## Additif 106 – Règlement ONU nº 107

**Révision 9 – Amendement 1**

Prescriptions uniformes relatives à l'homologation des véhicules des catégories M<sub>2</sub> ou M<sub>3</sub> en ce qui concerne leurs caractéristiques générales de construction

« Figure 32

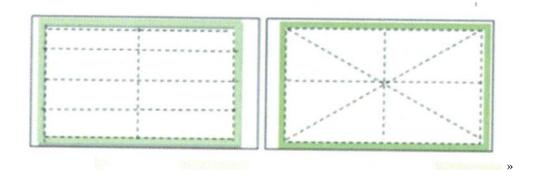
Annexe 4, après la figure 31, ajouter la figure 32, comme suit :

Découpage d'un film plastique garnissant une fenêtre de secours ou une trappe d'évacuation

(Voir annexe 3, par. 7.6.8.2.2.4 et 7.6.9.5.3.)

- 7.6.8.2.2.5 Les vitres des fenêtres de secours peuvent être recouvertes d'un film plastique pour que l'utilisateur puisse les retirer. Ce film plastique doit être découpé parallèlement au périmètre de la fenêtre de secours et suivant un schéma régulier similaire aux exemples de la figure 32 de l'annexe 4. Un film plastique garnissant une issue de secours doit être compatible avec le dispositif et ne doit pas en réduire l'efficacité. En outre, les caractéristiques du vitrage homologué doivent demeurer intactes. ».
